**Anmerkungen zum Erläuterungsbericht für die
Gemeinde Elmenhorst/Lichtenhagen
Barrierefreier Umbau von
Querungen und Bushaltestellen
entlang der K10 in Lichtenhagen-Dorf**

Niederschrift

8 Barrierefreier Umbau von Querungen und Bushaltestellen entlang der K10 in Lichtenhagen Dorf

IV/BV/20-247/2024

IV.2.6. ungesicherte Fußgängerquerung (≥ 4 m Breite)

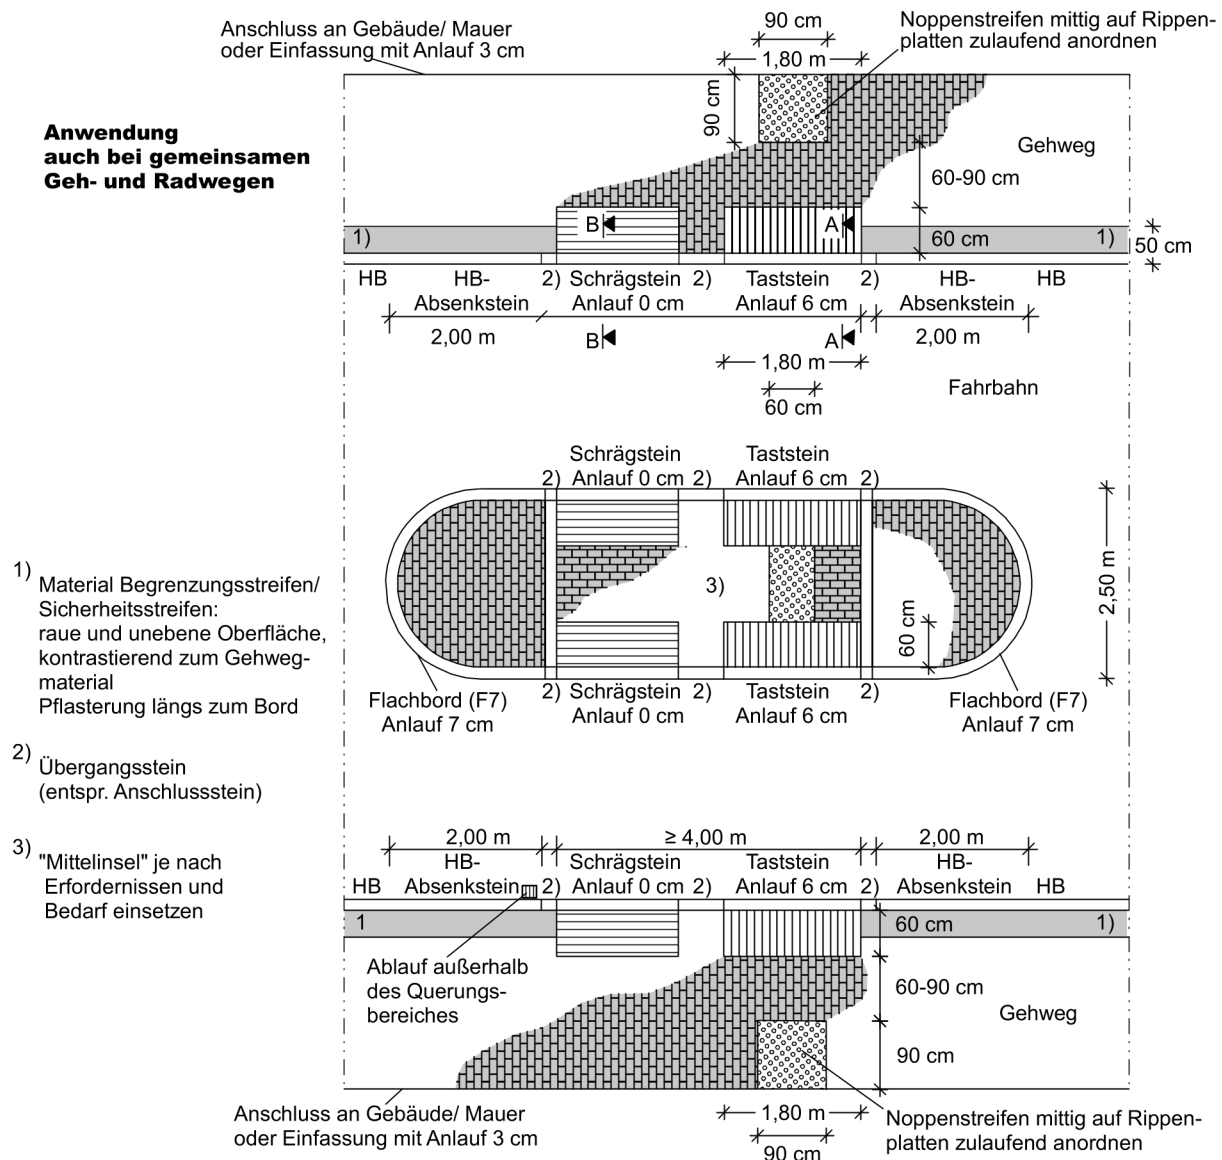
- ☞ die Querungen zu 4BA5 sind zu gestalten wie im Leitfaden auf S.74 Punkt IV.2.6, beschrieben, da die Insel > 4 m ist, auch hier die Seite als Anhang
- ☞ die Querung zu 1BA1 ist nach Leitfaden Seite 77, Punkt IV.2.9 zu gestalten, da hier ein gemeinsamer Übergang für Radfahrer und Fußgänger vorhanden ist
